## 第24回流域委員会の審議骨子

第24回「九頭竜川流域委員会」が平成16年10月6日に福井県国際交流会館において、開催されました。

当日は18名の委員が参加し、河川管理者から「福井豪雨を踏まえた治水計画」や、「新提案治水計画における整備メニュー」についての説明がなされ、意見交換が行われました。

### 整備計画検討対象流量の選定フロー

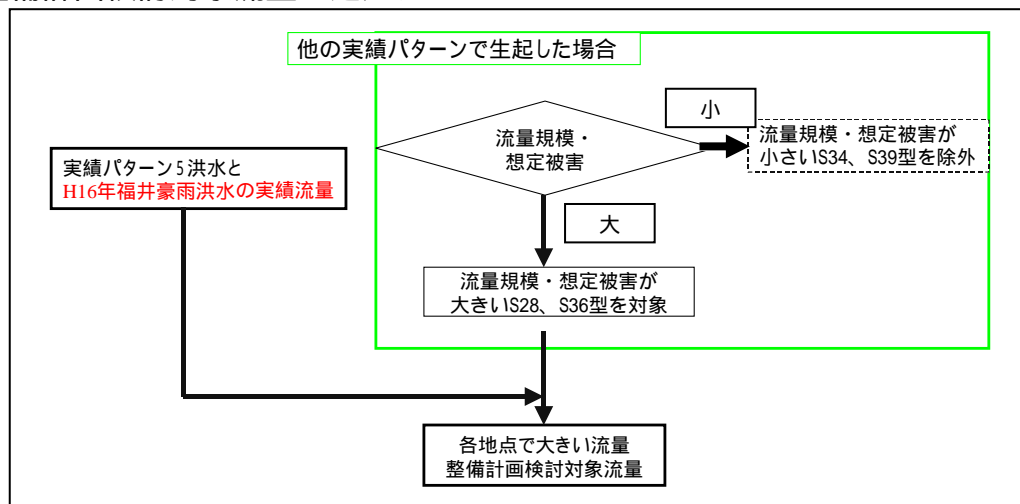
1. 戦後最大降雨が昭和36年9月洪水のパターンで降ったときの天神橋の流量が、 $2,900\text{m}^3/\text{s}$ から $1,600\text{m}^3/\text{s}$ に変わった経緯は？  
当初の流量は、各基準点での戦後最大二日雨量を各洪水にあてはめて算出した。その後、降雨の偏りや三川合流の影響等を考慮し、最下流地点の布施田での戦後最大二日雨量( $301.6\text{mm}$ )に統一し、それぞれの降雨波形に合わせる方法が現実的であると、第20回委員会で説明した。

2. 布施田地点の戦後最大二日雨量( $301.6\text{mm}$ )を対象とした引き伸ばし倍率(1.616倍)を福井豪雨の実績パターンに適用した場合、天神橋の引き伸ばし後雨量( $434.9\text{mm}$ )は過大すぎないか？  
福井豪雨については短時間で局地的な降雨であるため、流域全体で引き伸ばして代表的なモデル降雨をつくる操作をした場合、流域を代表する降雨としては不適切になると考えられる。

3. 福井豪雨の降雨特性は特異であるが、天神橋地点の二日雨量( $268.8\text{mm}$ )自体は特異ではない。棄却した理由は、天神橋地点での引き伸ばし後二日雨量( $434.9\text{mm}$ )が突出して大きくなったことによるものなのか？  
福井豪雨は、引き伸ばし後二日雨量が特異というだけの理由で棄却するわけではなく、降雨の波形等を含め総合的に判断した。

4. 福井豪雨が従来の方法で異常値になった原因を考えるべきではないか。本来降雨には特徴があるため、それらを一一つとりあげて考えるべきではないか。
5. 検討対象流量の選定に際しては、基本的に実績の降雨量と流量を尊重する。その一方で、実績降雨が治水計画で目標とする戦後最大規模となりえるかという課題があるため、実績の降雨量と降雨波形の組み合わせにより戦後最大規模の流量を算出している。これらのことを踏まえ、福井豪雨時の天神橋での実績流量( $2,400\text{m}^3/\text{s}$ )の取り扱いについて考える必要がある。

6. 福井豪雨は特異であるが、実際にあったことは事実なので検討対象に入れるべき。
7. 実績流量が、今まで戦後最大として想定してきた流量（検討対象流量）を超えたのであれば、それを検討対象流量として反映させるべき。
8. 福井豪雨時の天神橋での二日雨量が434.9mm(雨量確率 1/410)となっているが、これは410年に一度の豪雨であったのか？  
410年に一度というのは引き伸ばし後の二日雨量確率であり、実績雨量は268.8mmである。
9. 検討対象流量については、洪水の度に新しい値を取り入れる事態を避けるためにも、将来を見据えて考えるべき。
10. 天神橋での2,400m<sup>3</sup>/sは実測値であり、これを無視した治水対策では市民の納得が得られない。委員会としては、2,400m<sup>3</sup>/sに対応した整備メニューを検討すべき。
11. 今後も集中豪雨が増加する可能性があるため、今までの考え方でいいのかを検証すべき。
12. 福井豪雨の実績流量は尊重しなければならないが、これによって事業費が非常に大きくなるのであれば、将来に負担を背負わせることになる。これを地域住民の方が納得して、受け入れてくれるかが重要である。
13. 地域住民に対しては、洪水によるリスクについて説明する必要がある。
14. 検討対象洪水の選定に際して、奥越豪雨を排除した理由は？  
昭和40年9月の奥越豪雨の場合は、非常に地域的に偏りがあったため排除した。
15. 今回のような豪雨が日野川や九頭竜川で発生したときも考慮して、可能な限りより高い水準で治水対策を行っていくべき。

福井豪雨を踏まえた足羽川の改修計画区間

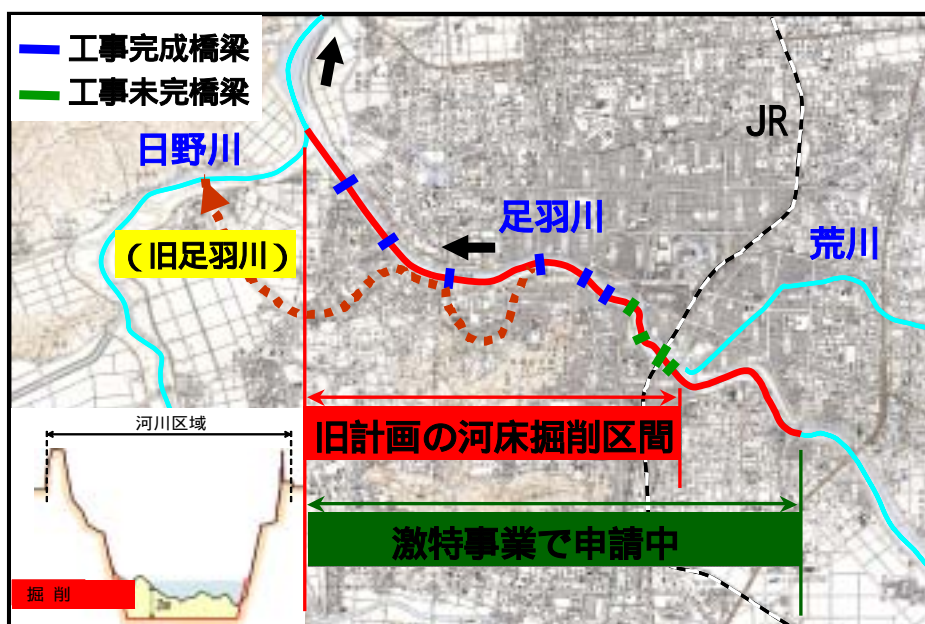
- 16. 福井豪雨では多くの土砂が流出したが、河床掘削等の対応策を考えているのか？  
河積の阻害率が3割以上の各中小河川に対しては、応急的に河床掘削を実施する予定である。また、足羽川の上流区間は原形復旧でなく、川幅を拡幅する等を含めた改修を行う予定である。
- 17. 足羽川の河川激甚災害対策特別緊急事業（激特）では、どの程度の対策まで実施されるのか？  
従来は、約4.4km（荒川の合流点から下流）までを改修区間として設定していたが、洪水の痕跡調査より、現在、約6.0kmまでを激特區間として要望している。堤防等の補強を含め、足羽川の流下能力を現況の $1,300\text{m}^3/\text{s}$ から $1,800\text{m}^3/\text{s}$ に改修する予定である。
- 18. 足羽川上流部の被害軽減額の比較では、ダムを拡大しても被害額がさほど軽減されていないのはなぜか？  
天神橋での洪水流量を減らすダム操作を条件としているため、上流部での変化があまりないという結果になっている。
- 19. 61haの遊水地を設置する場合の事業費の内訳は？  
事業費は、農地の地役権、遊水地周辺の築堤、道路改築等から算出した。
- 20. ダムによる治水効果が期待できない地域についても遊水地等の代替施設を考えたかどうか。
- 21. 過度に安全な施設を設けるより、利用や環境に配慮するなど多機能である施設の方が住民は受け入れやすい。
- 22. 今回の福井豪雨では、ダムがあって堤防が決壊しなかった場合、どれくらい被害が減っていたのか？  
氾濫シミュレーションをする場合、こういった時点で被害が発生するのかを設定するのが非常に難しいため、被害額については算出していない。
- 23. ダムを建設したら今回の豪雨でも何も被害が生じないと錯覚してしまう。そのため、ダムによる被害軽減額がわかれば、ダムの効果がイメージしやすくなる。

- 24．足羽川の河川激甚災害対策特別緊急事業完了後でも、福井豪雨レベルの洪水で計画高水位を超える箇所もあるということだが、破堤はしないのか？  
計画高水位を超える可能性がある箇所については、壊れないように堤防の補強対策等をしていく。
- 25．福井市内では、ダムによって堤防決壊による浸水はなくなるが、内水氾濫による浸水被害は発生する。内水対策については、福井市の下水道計画等とリンクさせて考えていくべき。
- 26．参考として、実績パターンの流量に対応した整備メニューを教えて欲しい。  
実績パターンの整備メニューは計画していない。
- 27．他の実績パターンで生じた最大流量を考慮して検討対象流量を求める方法は代表的なのか？  
色々な方法があり代表的とはいえないが、今回の方法は可能な限り九頭竜川流域で起きた洪水を反映できる方法である。
- 28．天神橋の $2,400\text{m}^3/\text{s}$ の流量は実績値であるため無視できないが、これがダムの規模に直結することを認識する必要がある。検討対象流量については、流域委員会で意見を集約する必要がある。
